※赤字部分は追記・修正箇所となります。

表 8.2 1 (13) 専門家等からの意見の概要及び事業者の対応【準備書時】 専門家 A

表 8.2 1 (14) 専門家等からの意見の概要及び事業者の対応【準備書時】 専門家 B

図 風力発電機設置案 (準備書配置)

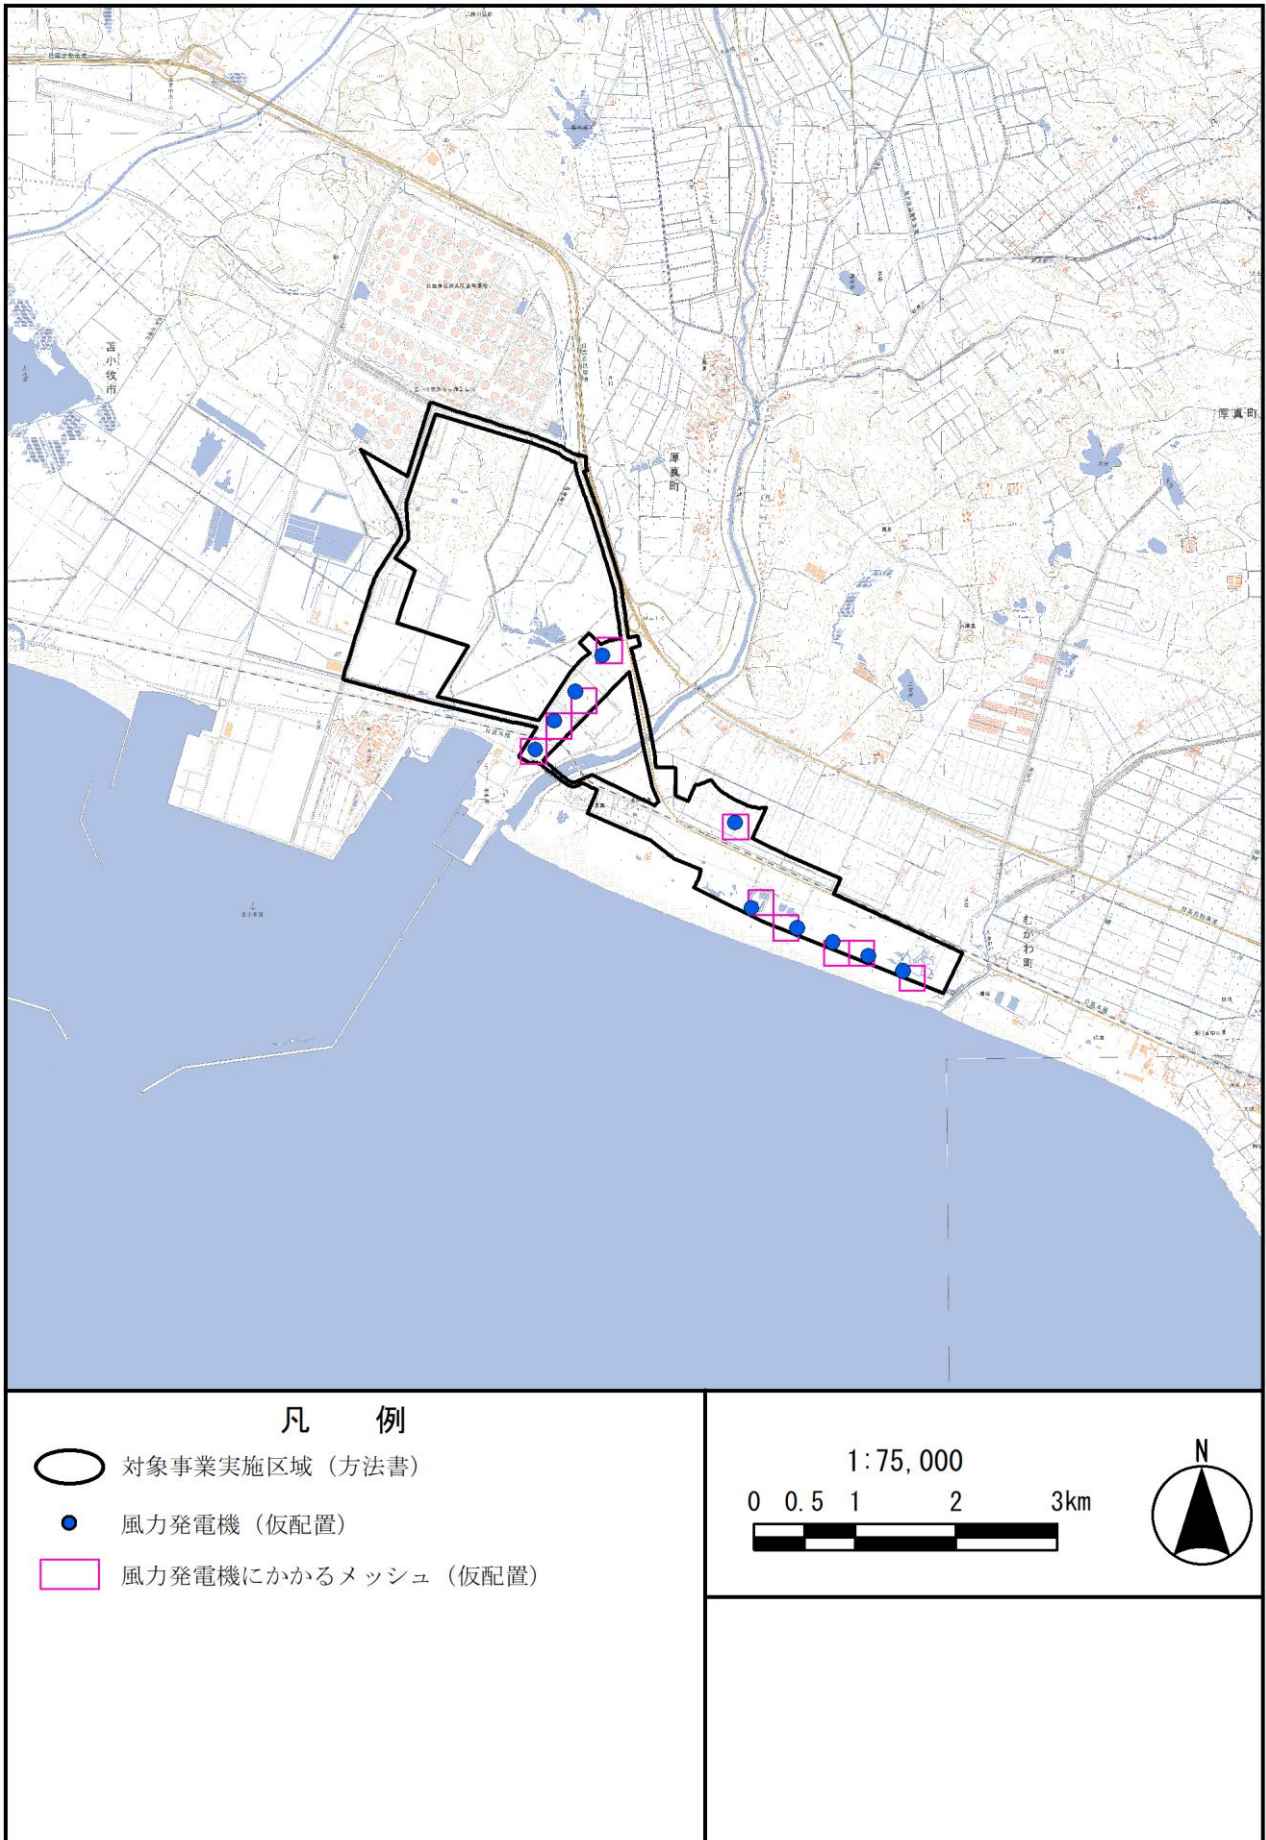
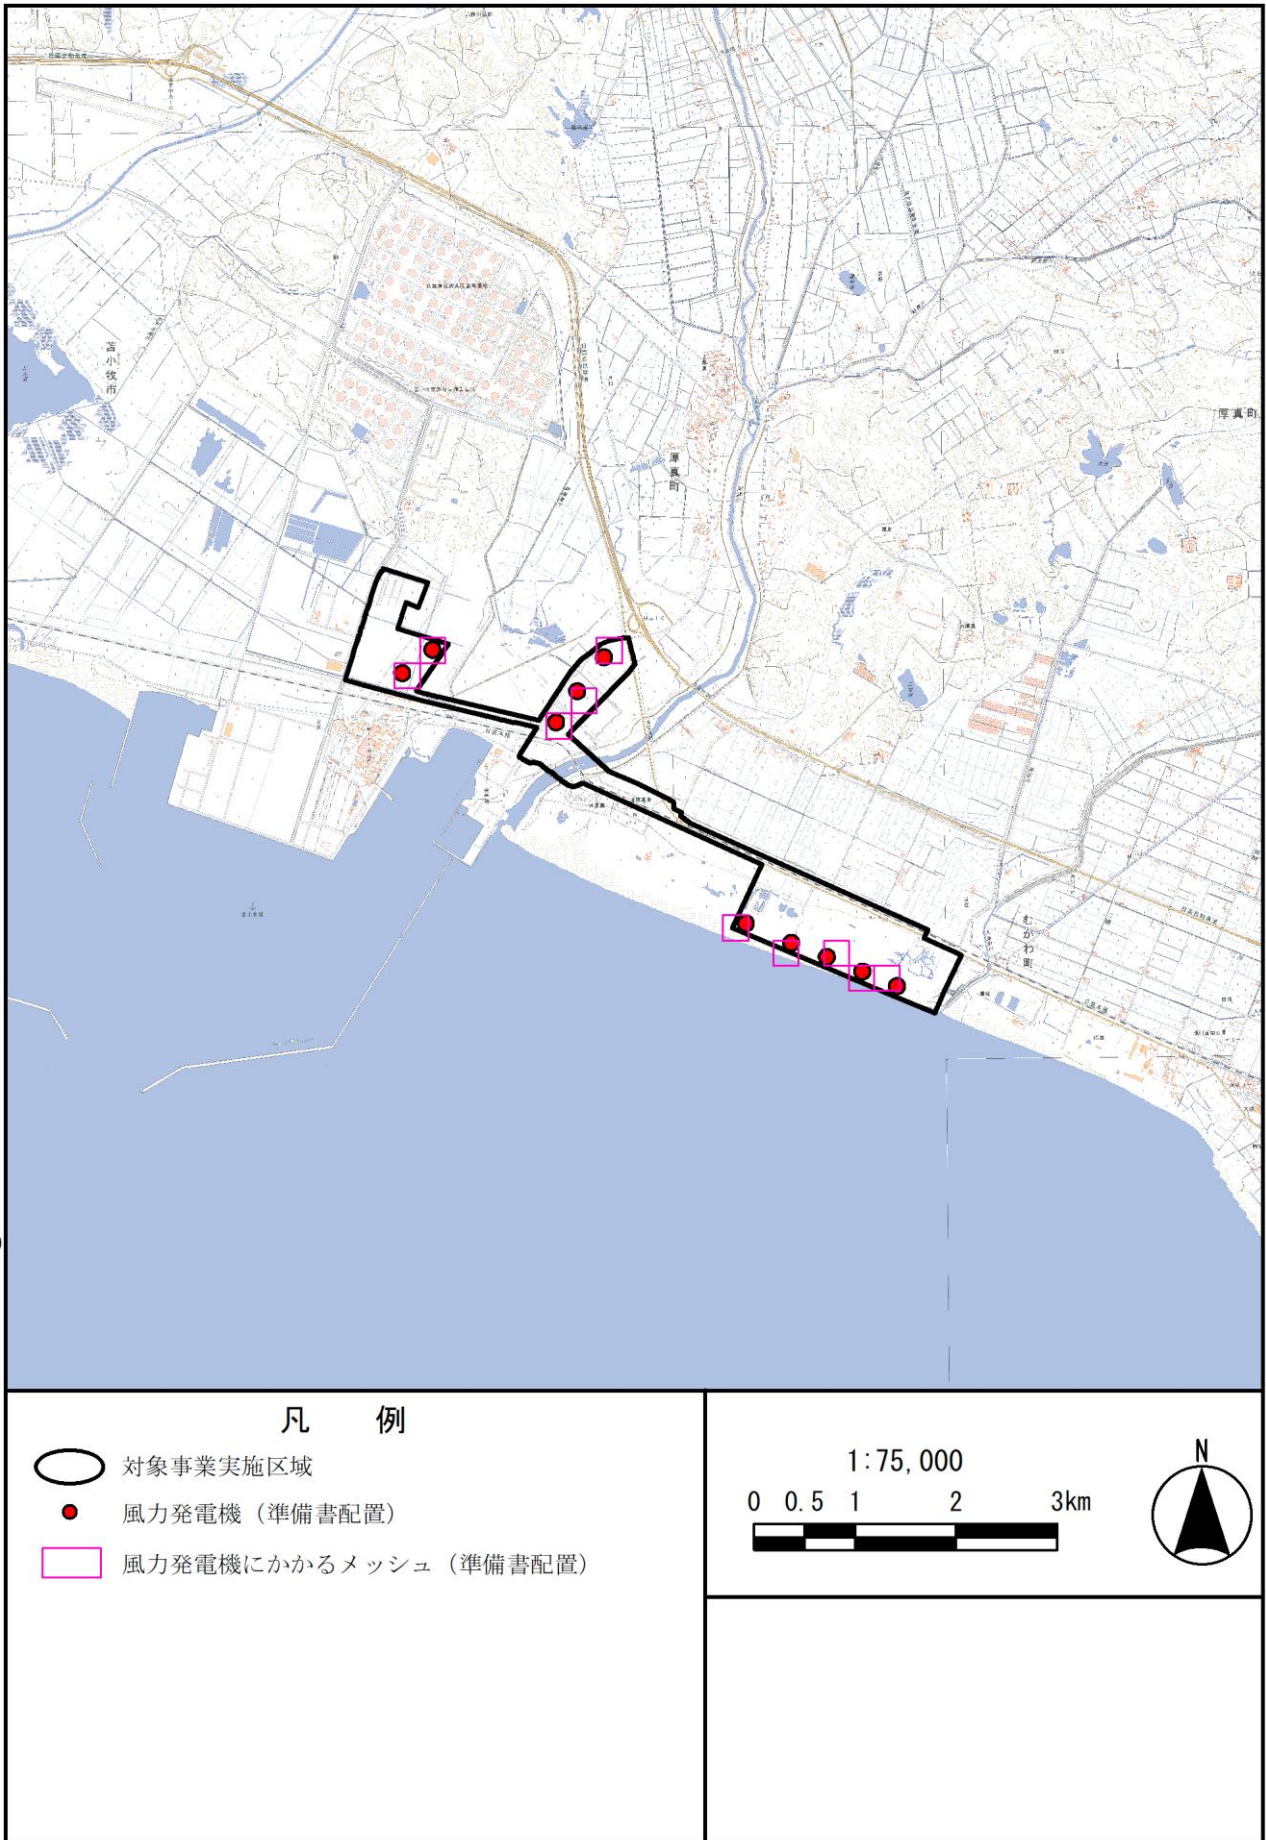
<p>性が担保されていない。チュウヒ生息地での影響評価は、風車建設位置が、隣接ペアとの干渉行動や、風車ブレード高さでの採餌飛翔が集中する場所ではない、営巣場所から草地環境が連続する範囲と、高利用域内の採食地が改変されない、高利用域の内部に風車が建設されないことが重要である。また、風車とチュウヒの営巣地・行動圏地域との距離は、地域特性に基づいて決められるべきであり、この地域（事業実施想定区域を含む勇払平野及び北海道）では営巣地周囲 500m の採食地の減少と周囲 2 km での人工構造物の増加が、つがい数、巣立ち雛数の双方に負の影響を与えることから、この範囲内での風車建設は原則回避する必要があることを示す学術論文の知見や指針がある。</p> <ul style="list-style-type: none"> これに対して、本事業の風車配置位置は、ほぼすべてがチュウヒの行動中心域/高利用域又は/かつ採食地の内部であり、営巣場所から草地環境が連続する範囲の中である (p1408～p1446)。特に、中央の 3 基は隣接ペアとの干渉行動が集中するエリアでもあり、海側の 5 基は営巣地との離隔距離があまりに短い (最短 300m 未満; p1477)。従って、現在の計画で風車建設による生息地放棄等を含むチュウヒへの重大な影響が回避・低減できると予測するには無理がある。 また、各ペアの行動圏内の改変面積は概ね 0.6～10ha 程度としているが (p1524-)、当地でのチュウヒの研究に基づく試算からは、10ha の開発で、1 年・1 繁殖湿地当たりの営巣ペア数が、厚真川河口左岸 (海岸湿地含む) の各繁殖湿地では最大 1 ペア程度、右岸では最大 0.5 ペア程度減少すると予測される。また、10ha の開発で、1 年・1 繁殖湿地あたりの巣立ち雛数は、左岸の各繁殖湿地で 0.3 羽程度、右岸では 0.6 羽程度減少し、右岸では 0 に近づくと予測される。これらから、海岸湿地を含む左岸の繁殖湿地は良好な環境が保たれているため、同程度の規模の開発でも相対的に影響が生じやすいこと、一方で右岸の繁殖湿地は巣立ち雛数に関しては現在の環境収容力が小さいため、これ以上の開発が許容できないことが示唆される。なお、過去 15 年のデータからは、厚真川右岸・左岸共に複数の湿地でチュウヒが繁殖する年が稀ではないため、上記湿地あたりの影響は年によっては数倍程度に膨れ上がる可能性があることにも留意すべきである。以上を踏まえると、事業実施想定区域内の数 ha の改変はチュウヒの存続上極めて重大である。 なお、本準備書では採食環境の好適性を分類しており、こうしたやり方があることも理解はしているが、目視観察では、季節・環境ごとに個体の行動観察頻度を均等にすることが難しいため、特定の環境を他よりも好適と判断しやすい傾向があることに注意する必要がある。従って、風車配置の検討に当たっては、営巣地直近 (文献に従えば周囲 500m 以内) の採食地の保全及び行動圏 (同、2 km 以内) の開発の回避も同様に最優先で検討することが重要である。 最後に、数年にわたって行われたチュウヒの本事業の営巣地調査には事業実施想定区域内及び極近隣の複数の営巣地が見落とされていることを指摘しておく。特に 2022 年度は風車配置案直近の営巣地を見落としており重大である。この営巣地の重要性に加えて、その周囲の飛跡データは不自然に少ないためほとんど評価できていないだろう。従って、準備書はチュウヒへの影響を過小評価していることに留意する必要がある。また、巣立ち後の幼鳥はブレードへの衝突確率が高い可能性があるが、今回その算出もなされていないようだ。これらの点からもより安全側から事業計画を見直す必要があると思う。 <p><タンチョウ・アカモズ・オジロワシ・その他鳥類への影響について></p>	<p>え離隔をとるなどを検討し、風車配置を検討しました。</p> <ul style="list-style-type: none"> 中央エリアでは、ペアの特有の状況により飛翔が干渉している範囲に含まれた結果となりましたが、営巣地からは離隔のとれた計画としており、開発計画に基づく区域内での風力発電機の設置となっております。東側エリアでは、飛翔ルートが少ない範囲で営巣地からできる限り離隔をとった計画としております。また、保全措置として、繁殖期における工事期間の調整を検討しております。 厚真川右岸での事業は、開発計画に基づく区域内への風力発電機の設置としていること、その区域には湿地環境も含まれるものの、繁殖に成功したことがないと認識しております。 今回の調査は、繁殖への影響を極力小さくするため、車内からのブラインドをしておいた調査を行ったことから、通常の定点調査よりも視野を絞って、繁殖地を中心とした行動の把握に努めました。 現在、継続的な調査を実施し、チュウヒの生息状況の把握に努めております。また、計画されている風力発電機のブレードまでの下端部までの高さは 50～60m となっており、通常のチュウヒの飛翔には十分な高さがあると考えております。

<ul style="list-style-type: none"> ・ツル類は生息地に隣接した風車建設に対して生息地放棄を引き起こしやすい分類群である。厚真川右岸の海側の湿地はタンチョウの繁殖地・生息地であり、既存文献に基づけばタンチョウの巣と風車（群）との距離は相当程度（数 km）離隔すべきである。この点から、海側 5 基の配置案はタンチョウ保全上、妥当性を欠いていると思う。 ・アカモズの現生息地は事業実施想定区域の外である。しかし 2023 年の調査では風車位置の最も近く（約 550m）に生息するペアが見落とされているなど、複数の見落としがある。アカモズは巣立ち後に家族群で行動し、数百 m 程度は移動するため、改変予定区域が巣立ち後に使用されている可能性は否定できない。また、飛翔性昆虫を主に食べるので、こうした昆虫のブレードへの衝突死亡数によっては生存率や繁殖成績が低下する可能性がある。本種の希少さを顧みれば、これらの点について十分に評価する必要があると思う。 ・オジロワシはブレードへの衝突リスクが極めて高く、事前アセスの実施と建設後の代償措置の実施にもかかわらず、近年も衝突死が後を絶たない。このことから、高利用エリアと風車の離隔を十分とすることが最も重要であり、繁殖期では営巣地周囲 3 km のエリアは風車建設を原則避けるべきという指針もある。これに対して当地で繁殖するオジロワシと風車との最短距離は 2 km 未満である（p1390）。また、非繁殖期では令和 3 年度のデータに基づく推定衝突数は高い値を示している（全体で 0.13～0.32 個体/年、25 年で 3～8 羽死亡）。準備書では他年度の推定衝突数が低いこと等から当地が主要な餌場ではないと推定し、相対的に高頻度で利用されていない場所に風車を配置するためブレード等への衝突リスクは低いとしている。しかしながら、調査日数は各年・各季節において数日程度であり（月 6 日間）、必ずしも季節変動・年変動を網羅できる日数ではない。また、一部の河川や給餌場所・漁港等を除き、非繁殖期の越冬海ワシ類の餌の空間分布の予測可能性は全般的に低く、年によって滞在場所が変化することはよくあることである。つまり今回の結果を以って、当地に主要な餌場がないと結論づけることは危険である。以上を踏まえると、ブレードへの衝突リスクは、事業実施想定区域内の相対値ではなく絶対値を重視すべきだし、年度間の値の違いは単なるバラツキとして考えるのが妥当である。そのうえで、1) 営巣数からの離隔距離を科学的根拠に基づいて十分離すこと、2) ブレードへの衝突リスクが高い値を示した地点（ある年の衝突リスク×25 年で衝突数 1 以上は高すぎる）には風車を配置しないように風車配置を検討してはどうか。 ・p1165 の西側の 5 基のガン類予測衝突数の値が高く、このように配置する科学的妥当性が担保されていないように思う。 ・p1226 のオオジシギへの保全措置での刈り取りは効果が不明である。本種は M レンジを比較的良く飛ぶので（p820）、衝突リスクを算出し、それが高いエリアでの建設を避けるのが第一である。営巣地の直上のみを飛ぶわけではないので、風車周囲で営巣させないためには相当程度の面積の刈り取りが必要であるが、これは重大な環境改変になるのではないか。また、「視認性を高めるために、風力発電機のブレードの先端部を塗色する」ことの科学的妥当性は私の認識では曖昧である。こうした代償措置を過度に重視しない事業計画を強く望む。 	<ul style="list-style-type: none"> ・調査結果の行動範囲からは、風力発電機の配置は離隔がとれていると考えております。なお、繁殖の期間においては、工事期間の調整を計画しております。 ・2023 年の調査は猛禽類調査のみとなっており、利用された土地は、開発計画に基づく区域内と想定されること、計画されている風力発電機のブレードまでの下端部までの高さは 50～60m となっており、十分な高さがあると考えております。 ・営巣地からの離隔については、1km 以上と記載した論文もあると認識しており、餌場との主なルートは厚真川で、営巣地周辺から連続した地形となっていることから、繁殖時期での行動は、絞られた範囲と考えております。<small>（表は次ページを参照してください）</small>結果の配置となっております。また、保全措置として、ブレードの先端部を塗色することにより、視認性を高めることで、衝突リスクを低減できると考えております。 ・ガン類については、調査結果からは、飛来の 1 割程度が確認され、厚真川側に多く飛来していると考えており、苫小牧から鶴川の広い範囲での飛来が推測されることから、風力発電機を回避するものと考えております。また、ブレードの先端部を塗色することにより、視認性を高めることで、衝突を低減できると考えております。 ・オオジシギの生息地と改変区域に関わる区域は、厚真川の右岸側と推測され、この改変区域は開発計画に基づく区域内と想定されます。

10	<p>オジロシはブレードへの衝突リスクが極めて高く、事前アセスの実施と建設後の代償措置の実施にもかかわらず、近年も衝突死が後を絶たない。このことから、高利用エリアと風車の離隔を十分とることが最も重要であり、繁殖期では営巣地周囲3kmのエリアは風車建設を原則避けるべきという指針もある。これに対して当地で繁殖するオジロシと風車との最短距離は2km未満である（p1390）。また、非繁殖期では令和3年度のデータに基づく推定衝突数は高い値を示している（全体で0.13～0.32個体/年、25年で3～8羽死亡）。準備書では他年度の推定衝突数が低いこと等から当地が主要な餌場ではないと推定し、相対的に高頻度で利用されていない場所に風車を配置するためブレード等への衝突リスクは低いとしている。しかしながら、調査日数は各年・各季節において数日程度であり（月6日間）、必ずしも季節変動・年変動を網羅できる日数ではない。また、一部の河川や給餌場所・漁港等を除き、非繁殖期の越冬海ワシ類の餌の空間分布の予測可能性は全般的に低く、年によって滞在場所が変化することはよくあることである。つまり今回の結果を以って、当地に主要な餌場がないと結論づけることは危険である。以上を踏まえると、ブレードへの衝突リスクは、事業実施想定区域内の相対値ではなく絶対値を重視すべきだし、年度間の値の違いは単なるバラツキとして考えるのが妥当である。そのうえで、1) 営巣数からの離隔距離を科学的根拠に基づいて十分離すこと、2) ブレードへの衝突リスクが高い値を示した地点（ある年の衝突リスク×25年で衝突数1以上は高すぎる）には風車を配置しないように風車配置を検討してはどうか。</p>	<p>営巣地からの離隔については、1km以上と記載した論文もあると認識しており、餌場との主なルートは厚真川で、営巣地周辺から連続した地形となっていることから、繁殖時期での行動は、絞られた範囲と考えております。それらを検討した結果の配置となっております。また、保全措置として、ブレードの先端部を塗色することにより、視認性を高めることで、衝突リスクを低減できると考えております。</p>	<p>オジロシについてはp964～p971に示す営巣位置と飛翔状況であり、営巣地からは、高速道路などを挟み、約1.8kmほどの離隔があり、繁殖期での成鳥の行動は厚真川沿いに集中している結果となっており、営巣への影響は低減されていると考えております。また、風力発電機が存在に対しても、視認性を高めるため、ブレードへ塗色する保全措置を講ずることから、低減されていると考えております。</p>

11	<p>p1165の西側の5基のガン類予測衝突数の値が高く、このように配置する科学的妥当性が担保されていないように思う。</p>	<p>ガン類については、調査結果からは、飛来の1割程度が確認され、厚真川側に多く飛来していると考えており、苫小牧から鶴川の広い範囲での飛来が推測されることから、風力発電機を回避するものと考えております。また、ブレードの先端部を塗色することにより、視認性を高めることで、衝突を低減できると考えております。</p>	<p>ガン類などのp994～p997の飛翔からは、海上から上陸後、多くは北西へ移動していることから、ねぐらとなるウトナイ湖や千歳市などにある池沼などに向かっていると推測されます。本州からの飛来数の1割程度の確認であったことから、その他の9割は直線的にウトナイ湖などのねぐら方向に向かっていると推測されます。現地の観察からは、遠方から火力発電所などの位置を避けた飛翔をしているように見えることから風力発電機に対しても避けて飛翔することが考えられ、風力発電機が存在に対しても、視認性を高めるためブレードへ塗色する保全措置を講ずることによって影響は低減されていると考えております。</p>
12	<p>p1226のオオジシギへの保全措置での刈り取りは効果が不明である。本種はMレンジを比較的良く飛ぶので（p820）、衝突リスクを算出し、それが高いエリアでの建設を避けるのが第一である。営巣地の直上のみを飛ぶわけではないので、風車周囲で営巣させないためには相当程度の面積の刈り取りが必要であるが、これは重大な環境変化になるのではないかと。また、「視認性を高めるために、風力発電機のブレードの先端部を塗色する」ことの科学的妥当性は私の認識では曖昧である。こうした代償措置を過度に重視しない事業計画を強く望む。</p>	<p>オオジシギの生息地と改変区域に関わる区域は、厚真川の右岸側と推測され、この改変区域は開発計画に基づく区域内と想定されます。</p>	<p>風力発電機の諸元ではp43に示すとおり、地面からブレード下端までの高さは50m～60mであり、飛翔の多くは回避できると考えております。また、p1226の保全措置として、視認性を高めるためブレードの先端部を塗色すること、p11～p13の西側エリアと中央エリアにおける草地の状況写真から、ヤード部周辺の草地は定期的な刈り取りを行うことで、生息地とならないような措置を講ずることから影響は低減できると考えております。</p>

専門分野	意見の概要	事業者の対応
<p>動物 (鳥類)</p>	<p>【意見聴取日：令和 6 年 7 月 1 日】 大学・助教</p> <p><準備書環境影響評価に対する総評></p> <ul style="list-style-type: none"> 当事業の実施想定区域内には、チュウヒが年当たり最大 5 番程度、タンチョウ 1 番、及びオオジシギ、クイナ等が高密度で繁殖し、絶滅寸前のアカモズの集団繁殖地が一部含まれているか隣接している。また、冬季には多数のオジロワシ、オオワシ、ノスリ、トラフズク、ハヤブサ等が生息する。これらのことは当事業に対するアセス図書の北海道知事意見や配慮書・方法書等に寄せられた様々な団体の意見書で何度も述べられている。 準備書では、下記に述べるように一部の調査結果に重大な見落としがあるとはいえ、そうしたデータであっても、事業実施想定区域内とその近隣が保全優先度の高い多くの鳥類の重要な生息地であることが示されている。一方、これらのデータを用いた各種の予測評価は、ほぼすべてが事業の影響を回避又は低減できると結論づけられ、その評価を基に風車配置案が決められている。しかしながら、これらの一連の評価や風車配置案の妥当性には科学的根拠が伴っておらず、過去データ、最新の文献、今回の調査結果を踏まえると、現在の風車配置案において重大な環境影響を回避又は十分に低減できることを科学的に裏付けることは極めて難しいと言わざるを得ない。現行の事後調査や代償措置のみに頼った計画では、深刻な環境影響は免れないため、環境影響を相当程度低減するためには、大幅な事業規模の縮小等の事業計画の見直しが必要であると思う。 <p><チュウヒへの影響について></p> <ul style="list-style-type: none"> チュウヒへの事業の影響は各項目において「回避又は低減できる」とされているが、評価基準が事業者独自のものです科学的妥当 	<ul style="list-style-type: none"> 植物の専門家からのご意見や現地調査による営巣地の位置及び飛翔ルートを踏まえ、影響の少ない場所への配置を検討いたしました。 現地調査による営巣地の植生や位置及び飛翔ルートを踏ま

番号	専門家Iの意見の概要	事業者の対応	具体的な対応内容
1	<準備書環境影響評価に対する総評> 当事業の実施想定区域内には、チュウヒが年当たり最大5番程度、タンチョウ1番、及びオオジシギ、クイナ等が高密度で繁殖し、絶B2減寸前のアカモズの集団繁殖地が一部含まれているが隣接している。また、冬季には多数のオジロワシ、オオワシ、ノスリ、トラフズク、ハヤブサ等が生息する。これらのことは当事業に対するアセス図書の北海道知事意見や配慮書・方法書等に寄せられた様々な団体の意見書で何度も述べられている。	—	p975～p980に示すチュウヒの確認状況と営巣位置、p944～p950に示すタンチョウの確認場所と営巣位置、p965～p971に示すオジロワシの確認状況と営巣位置から、多くの飛翔が確認された場所から離隔をとるような風車配置とした計画であると考えております。
2	準備書では、下記に述べるように一部の調査結果に重大な見落としがあるとはいえ、そうしたデータであっても、事業実施想定区域内とその近隣が保全優先度の高い多くの鳥類の重要な生息地であることが示されている。一方、これらのデータを用いた各種の予測評価は、ほぼすべてが事業の影響を回避又は低減できると結論づけられ、その評価を基に風車配置案が決められている。しかしながら、これらの一連の評価や風車配置案の妥当性には科学的根拠が伴っておらず、過去データ、最新の文献、今回の調査結果を踏まえると、現在の風車配置案において重大な環境影響を回避又は十分に低減できることを科学的に裏付けることは極めて難しいと言わざるを得ない。現行の事後調査や代償措置のみに頼った計画では、深刻な環境影響は免れないため、環境影響を相当程度低減するためには、大幅な事業規模の縮小等の事業計画の見直しが必要であると思う。	植物の専門家からのご意見や現地調査による営巣地の位置及び飛翔ルートを踏まえ、影響の少ない場所への配置を検討いたしました。	p975～p980に示すチュウヒの確認状況と営巣位置、p944～p950に示すタンチョウの確認場所と営巣位置、p965～p971に示すオジロワシの確認状況と営巣位置から、多くの飛翔が確認された場所から離隔をとるような風車配置とした計画であると考えております。

3	<チュウヒへの影響について> チュウヒへの事業の影響は各項目において「回避又は低減できる」とされているが、評価基準が事業者独自のもので科学的妥当性が担保されていない。チュウヒ生息地での影響評価は、風車建設位置が、隣接ペアとの干渉行動や、風車ブレード高さでの探餌飛翔が集中する場所ではない、営巣場所から草地環境が連続する範囲と、高利用域内の採食地が改変されない、高利用域の内部に風車が建設されないことが重要である。また、風車とチュウヒの営巣地・行動圏地域との距離は、地域特性に基づいて決められるべきであり、この地域（事業実施想定区域を含む勇払平野及び北海道）では営巣地周囲500mの採食地の減少と周囲2kmでの人工構造物の増加が、つがい数、巣立ち雛数の双方に負の影響を与えることから、この範囲内での風車建設は原則回避する必要があることを示す学術論文の知見や指針がある。	現地調査による営巣地の植生や位置及び飛翔ルートを踏まえ離隔をとるなどを検討し、風車配置を検討しました。	p975～p980に示すチュウヒの確認状況と営巣位置から、飛翔状況や営巣地からの離隔をとった計画としました。また、保全措置として、繁殖期における工事の調整を検討しており、影響は低減されていると考えております。
4	これに対して、本事業の風車配置位置は、ほぼすべてがチュウヒの行動中心域/高利用域又は/かつ採食地の内部であり、営巣場所から草地環境が連続する範囲の中である（p1408～p1446）。特に、中央の3基は隣接ペアとの干渉行動が集中するエリアでもあり、海側の5基は営巣地との離隔距離があまりに短い（最短300m未満；p1477）。従って、現在の計画で風車建設による生息地放棄等を含むチュウヒへの重大な影響が回避・低減できると予測するには無理がある。	中央エリアでは、ペアの特有の状況により飛翔が干渉している範囲に含まれた結果となりましたが、営巣地からは離隔のとれた計画としており、開発計画に基づく区域内での風力発電機の設置となっております。東側エリアでは、飛翔ルートが少ない範囲で営巣地からできる限り離隔をとった計画としております。また、保全措置として、繁殖期における工事期間の調整を検討しております。	p1455～p1476で、各ペアの動きを解析しており、風車配置位置は、いずれも好適性としては低い場所となっていること、中央エリアでの探餌環境は中央エリアと西側エリアに挟まれた地沼の残る耕作地を含めた草地環境と推測しております。営巣地からは離隔をとっておりますが、保全措置として繁殖期における工事の調整を検討しており、影響は低減されていると考えております。

図 東側エリアの改変部

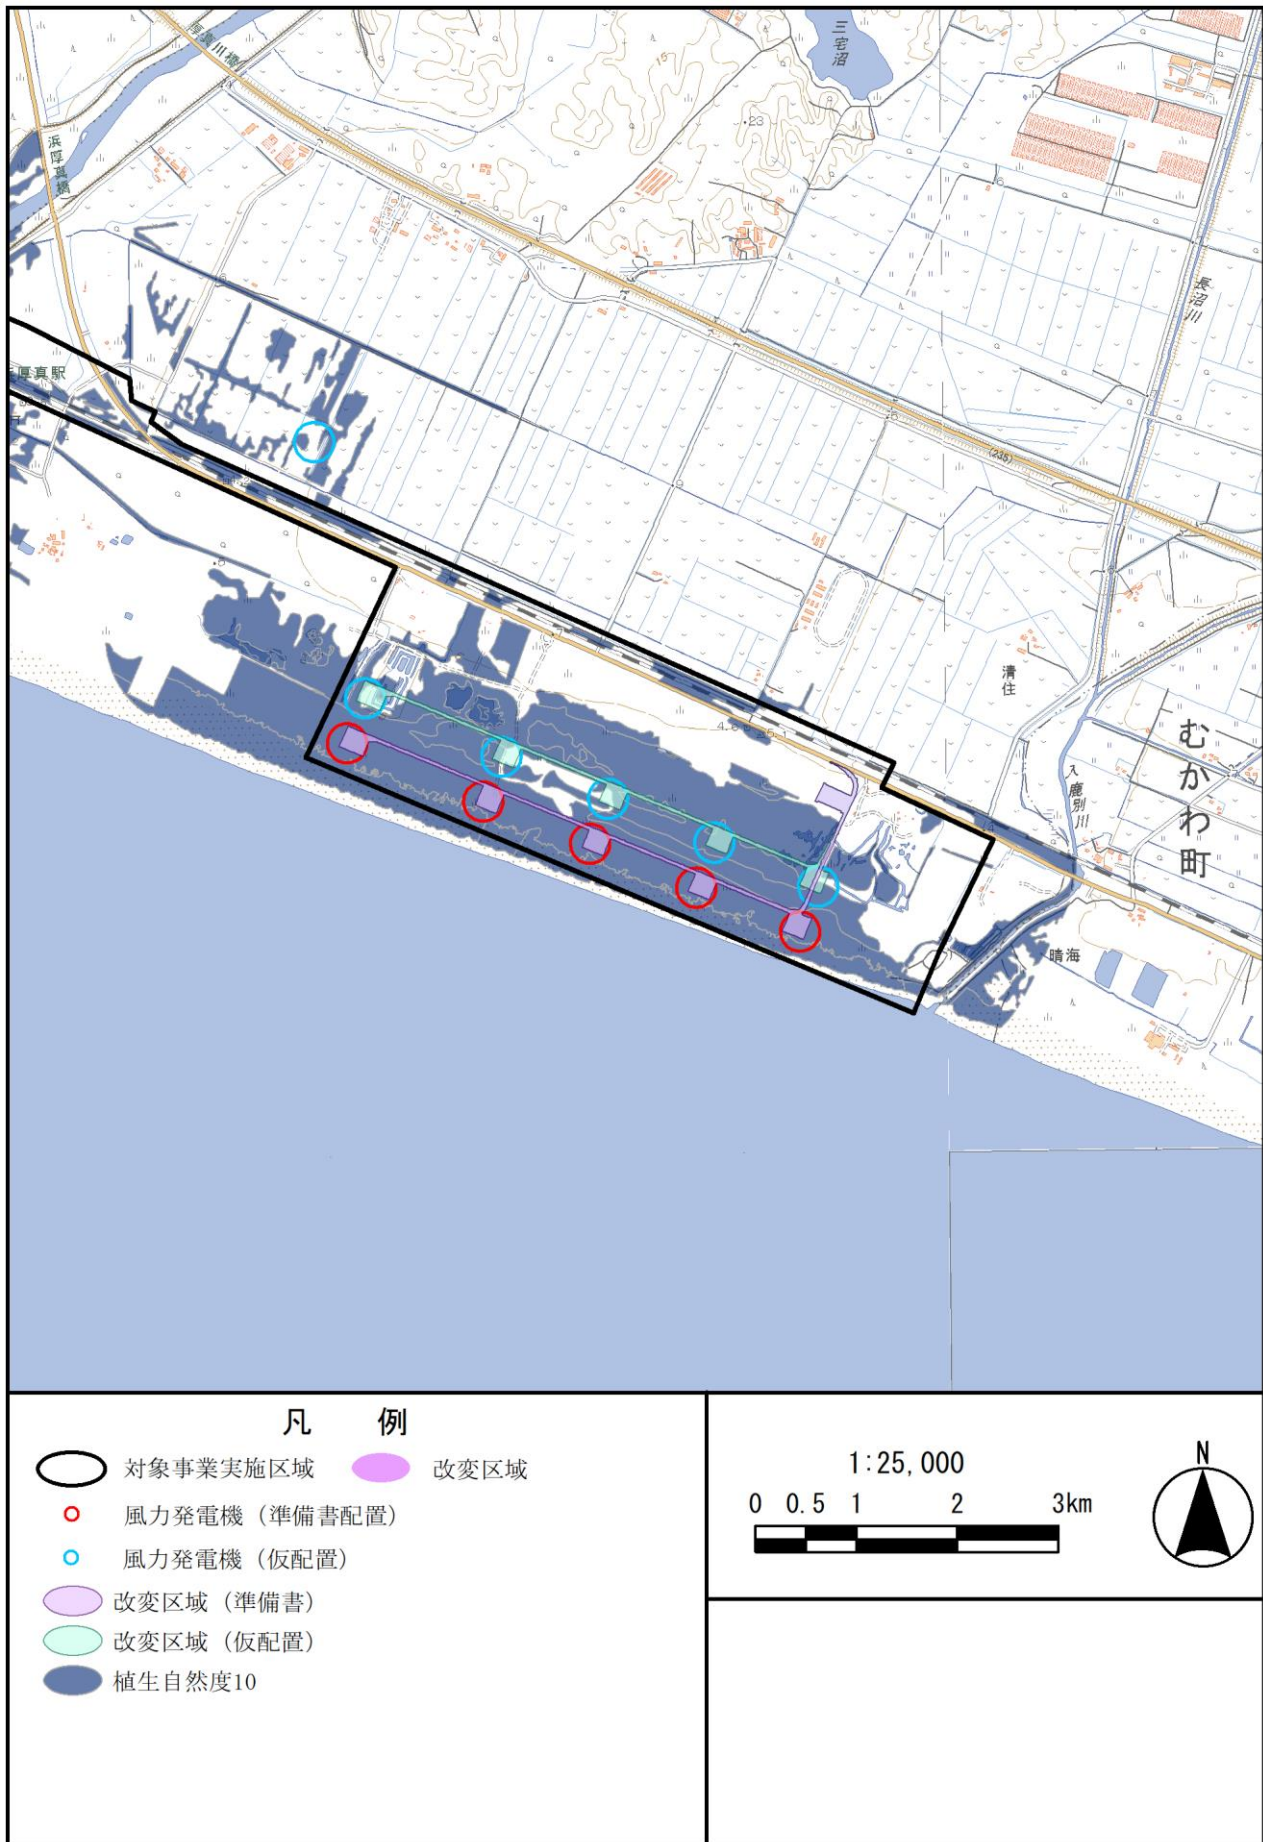
専門分野	意見の概要	事業者の対応
植生	<p>【意見聴取日：令和 6 年 5 月 28 日】大学・名誉教授</p> <p><植生等に関して></p> <ul style="list-style-type: none"> ・海岸側へ風力発電機を設置することにより、植生への影響としては増大しているように感じる。 ・確認されたハマニンクークコウボウムギ群集及びヤマアワ群落については、植生自然度 10 に該当し、非常に脆弱なものになっている。 ・対象事業実施区域東側の海岸部における植生の分布状況としては、ハマニンクークコウボウムギ群集とヤマアワ群落との間にハマエンドウ群落帯が入るような特異な帯状分布となっているので、軽視すべきではないと考えている。このような状況は他の地域ではあまり確認されておらず、希少性に関しては認められているものとなり、植生自然度 10 に該当するという点で問題ないだろう。ハマニンクークコウボウムギ群集とヤマアワ群落との間に風力発電機が設置されるという状況は問題だと考えている。 ・ヤマアワは一般的に生育する普通種であり、希少種には該当しないが、帯状分布に含まれていること自体が他の海浜草原では見られない希少な生態現象である。このような希少な生態現象を保有する生態系を維持することは重要である。 ・北海道において、日高山脈の西側にまとまった海浜草原が存在していること自体が非常に貴重である。以前と比較して汀線が沖に後退し、海浜部が増加、環境は変わってきているものの、その変化を維持することが自然保護に繋がると考えている。 ・汀線に平行して管理道路を設置する計画となっているが、改変された部分は裸地に近い環境となる。植生に対する物理的な影響も大きいと想定され、外来種も侵入する可能性がある。 ・海浜部においてはヤマアワが表層にあることで外来種の侵入を防いでおり、ヤマアワがなくなってしまうと外来種が侵入しやすくなる。 ・切土や盛り土により、飛砂の移動が妨げられるのではないかとこの点が気になっている。飛砂は概ね高さが 30cm 以下で地表を這うように移動しており、起伏が 50cm 以上になると飛砂の移動は妨げられる。飛砂の移動パターンが変化することは問題であると考える。 	<ul style="list-style-type: none"> ・植生への影響を低減できるように計画をいたしました。 ・植生の状況としては、波浪や飛砂により、常に攪乱される位置にある群落と考えており、できるだけ飛砂の移動に影響を与えない、攪乱される環境を残す事業計画としました。 ・上記のとおり、できるだけ攪乱の基となる波浪の影響を妨げないように計画としております。 ・希少性を考慮して、環境に変化のないよう、計画をしております。 ・環境を維持できよう、計画をいたします。 ・汀線より内陸側を予定しております。管理道は裸地となりますが、外来種、特に侵略的外来種については、確認を行い、除去をいたします。 ・外来種の侵入を防ぐよう、適切な環境保全措置を検討いたします。 ・ヤード部及び管理道は現在の地盤高にほぼ合わせた計画としており、できるだけ起伏が生じないように計画しております。

<p><予測評価の内容について></p> <ul style="list-style-type: none"> ・飛砂に対する耐性の違いから海浜部における植生の帯状分布が形成されている。風力発電機による地表面の風況の変化に伴う砂の移動による影響が生じる可能性があると考え。方法書時の風力発電機の配置より、帯状分布の中心に位置する今回の配置の方がその影響は大きくなると予想されるので、この点に関しては記載した方がよい。 ・植生毎の改変面積について、改変面積の合計は 17.0ha となっており、これは幅 100m でおよそ 2km の範囲に相当する。また、改変面積のうち、ヤマアワ群落は 4.4ha と改変される範囲の約 12.8% を占めている。数値だけでみると、決して軽微な改変面積とは言えないように思う。 <p><保全対策について></p> <ul style="list-style-type: none"> ・北海道では、アクセス道路設置の際、植生をブロック毎に保管、表土を保管しておき、工事後に元の場所に戻すといった対応を行っている。表層の土に在来の種子が多く含まれている。対策を実施しない場合と比較すると、事後の状況は良好であった。 	<ul style="list-style-type: none"> ・ご意見を踏まえ、予測評価の内容については検討いたします。 ・合計としては数値的に警備ではありませんが、改変範囲としては、線的な改変とし、可能な限り重要種を回避し、植生自然度の高い場所の回避を行いました。 ・緑化は行わないこととしており、保全措置の検討材料の一つといたします。
--	-----------------------------------------------------------------------------------------------------------------------------------------------------------------------------------------------------------------------------------------------------------------------------------------------------------------------------------------------------------------------------------------------------------------------------------------------------------------------------------------------------------------------------------------------------------------------------------------------	----------------------------------------------------------------------------------------------------------------------------------------------------------------------------------------------------------------

専門分野	意見の概要	事業者の対応
植物	<p>【意見聴取日：令和 5 年 10 月 23 日】大学・講師 <東エリアの植生について></p> <ul style="list-style-type: none"> 東エリアのヨシ原について、年代ごとの航空写真を見る限りでは、掘り起こし等といった人為的な攪乱を受けていることが確認できる。そのため、このヨシ原に関しては自然度が低いという認識は間違いないように思う。 ただし、植生自然度が低いからといって、重要ではないという訳ではない。人為的な攪乱を受けた影響により貴重種が生育している場合もある。一方でこういった環境が存続していくかどうかは分からない。攪乱を受けた場所は変化していく途中であり、いずれ乾燥化により消失する可能性も考えられる。 海浜部の植生については、成立して日は浅いものの、人為的な影響で形成されたものではなく、自然に形成されたものである。植生自然度という尺度で見れば、自然草原に分類され、植生自然度 10 に相当すると考える。 道内では、海浜が消滅したものの、時間経過により砂浜が再度形成され、自然に海浜植生が成立した場所があり、浜厚真海岸もその一例である。そういった場所は自然植生になると個人的には考えている。 なお、植生自然度が高いからと言って、貴重種が多く確認される訳ではない。歴史的に見て自然に成立した植生ということになるので、植生自然度という尺度だけで一概に判断することはできない。 <p><重要種等について></p> <ul style="list-style-type: none"> イソスミレは北海道では重要種としては指定されていない。主に砂地に生育する種であり、厚真以外であれば勇払でも確認されている。厚真周辺にしか生育していない訳ではないが、大群落で生育していないので、確認しにくいという面がある。 湿地環境で確認される重要種に関しては、全国的にも減少しているので、その部分を改変することには抵抗がある。 植生自然度が高い場所に多くの貴重種が生育しているとは限らない。むしろ、確認される種の多くがジェネラリストとなる場合もある。 風車による海浜性の種に対する影響は大きくないだろう。こういった種は元来、波による攪乱にも強く、湿地性の種と比較しても 	<ul style="list-style-type: none"> ご意見を踏まえ、各群落における植生自然度の区分を検討いたしました。植生自然度は 10 としました。 できるだけ現状を維持できるような計画をいたしました。 自然草原として植生自然度 10 で整理しました。 自然植生との理解でおります。 ご意見を踏まえ、できるだけ環境の変化のない計画としています。 情報として参考といたします。 湿地環境の改変はいたしません。環境が残るように計画しております。 重要種の生育箇所は改変しない事業計画といたしました。 情報として参考といたします。
